修改前效果图

修改后效果图

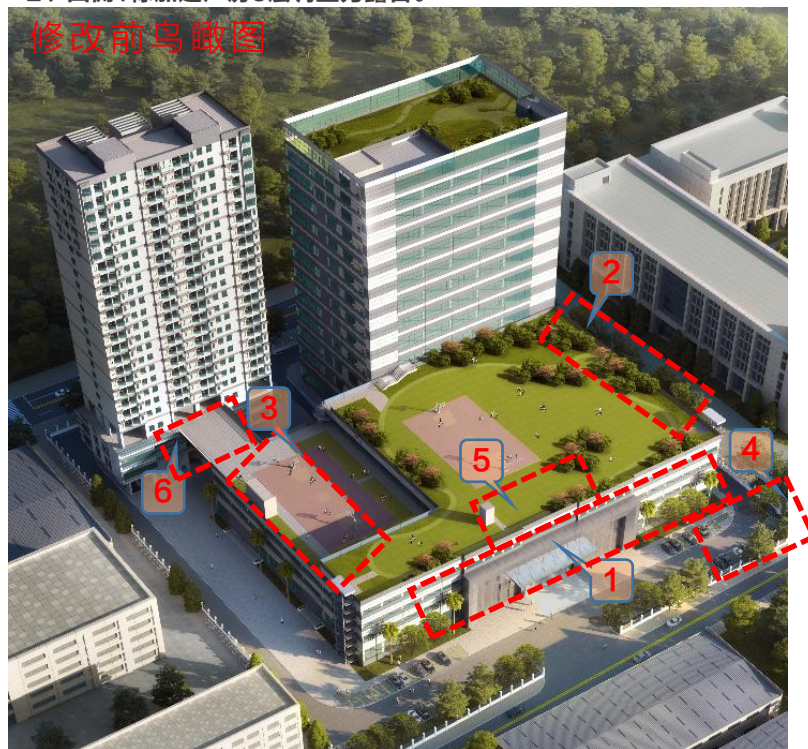
- 1、主要大门入口处增加钢结构柱子，大门设计调整。
- 2、西侧1栋加建厂房5层调整为露台。
